**09.09.14****Empfehlungen  
der Ausschüsse**

zu **Punkt ...** der 925. Sitzung des Bundesrates am 19. September 2014

Verordnung zur Änderung der Sechzehnten Verordnung zur Durchführung des Bundes-Immissionsschutzgesetzes (Verkehrslärmschutzverordnung - 16. BImSchV)

Bild"

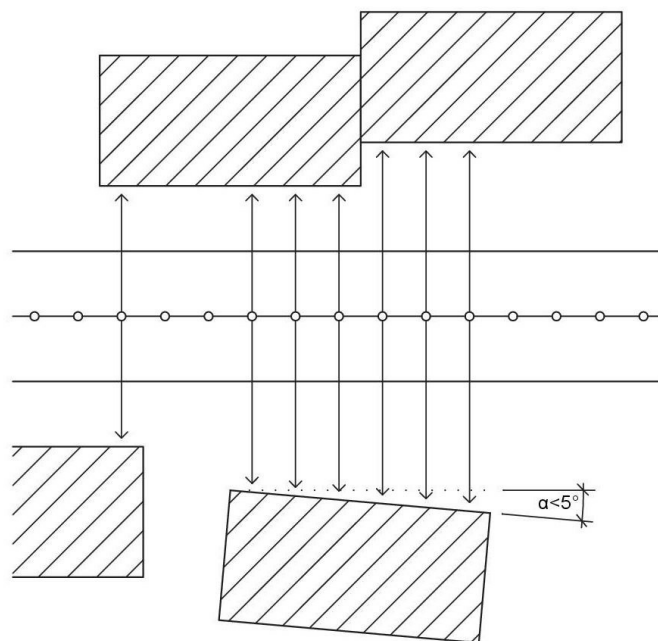
U 10. Zu Artikel 1 Nummer 5 (Anlage 2 Nummer 6.6 letzter Satz)

In Artikel 1 Nummer 5 ist in Anlage 2 Nummer 6.6 der letzte Satz

"Es sind Reflexionen bis einschließlich der 3. Ordnung zu berechnen."

durch folgende Sätze zu ersetzen:

"Es sind Reflexionen 1. Ordnung (mittels Spiegelquellenverfahren) zu berechnen und bei Gebäudeschluchten mit einem Reflexionszuschlag nach nachfolgender Definition zu ergänzen.

Zuschlag für Mehrfachreflexionen:

Verläuft ein Fahrstreifen zwischen parallelen, reflektierenden Stützmauern, Lärmschutzwänden oder geschlossenen Hausfassaden (Lückenanteil < 30 %) (siehe Bild), erhöht sich der Mittelungspegel zusätzlich zur ersten Reflexion um

$$D_{\text{refl}} = 4 \cdot h_{\text{Beb}}/w \leq 3,2$$

$h_{\text{Beb}}$  ... mittlere Höhe der Stützmauern, Lärmschutzwände oder Hausfassaden. Sind diese nicht auf beiden Straßenseiten gleich hoch, ist die mittlere Höhe der niedrigeren Fläche einzusetzen.

$w$  ... Abstand der reflektierenden Flächen voneinander.

Sind die Lärmschutzwände oder Stützmauern absorbierend bekleidet, ist

$$D_{\text{refl}} = 2 \cdot h_{\text{Beb}}/w \leq 1,6.$$

Bei hochabsorbierenden Lärmschutzwänden wird die Mehrfachreflexion vernachlässigt.

Anmerkung: Reflektierende Stützmauern, Lärmschutzwände oder geschlossene Hausfassaden gelten als "parallel", wenn sie in einem Winkel von höchstens 5° zueinander stehen.

Die neue Schall 03 fordert die Berechnung von Reflexionen bis zur 3. Ordnung, ohne die zu wählende Vorgehensweise hinreichend zu definieren. Der beabsichtigte Genauigkeitszugewinn geht durch die nur mit großem Rechenaufwand mögliche Überprüfbarkeit und die geringe Präzision der jeweiligen Berechnung von Reflexionen höherer Ordnung vollständig verloren. Um auch mit höheren Reflexionsordnungen in unterschiedlichen Gutachten tatsächlich übereinstimmende Ergebnisse zu erzielen, müssten zusätzliche umfangreiche Festlegungen getroffen werden (u. a. zur Projektion und Abschirmung/seitliche Beugung von reflektierten Strahlen, Suchstrahlverfahren, etc.).

Zudem erhöhen sich die Rechenzeiten durch die Einbeziehung der Reflexionen 2. und 3. Ordnung bei komplexeren Situationen erheblich (siehe Gutachten zum Entwurf einer Verordnung zur Änderung der 16. BImSchV - Überprüfung der Rechenvorschriften der Schall 03 [2012], Wölfel Beratende Ingenieure GmbH + Co. KG, Höchberg, im Auftrag des Ministeriums für Verkehr und Infrastruktur Baden-Württemberg vom 21. August 2014). Insbesondere in Situationen mit vielen Gebäuden oder auch bei großen topografisch gegliederten Untersuchungsgebieten ergeben sich Rechenzeiten, die in der Praxis - ohne Vereinfachungen beim Rechenverfahren - nicht mehr darstellbar sind. Die Berücksichtigung von Reflexionen soll daher wie bei der bisherigen RLS-90 Berechnung mittels der Reflexionen 1. Ordnung, exakt definiert über das Spiegelquellenverfahren, mit Mehrfachreflexionszuschlag bei beidseitig geschlossener Bebauung erfolgen. Dies insbesondere auch vor dem Hintergrund der Qualitätssicherung von Berechnungen gem. DIN 45687 bzw. ISO 17534, die bei der Berücksichtigung höherer Reflexionen nicht gegeben ist.
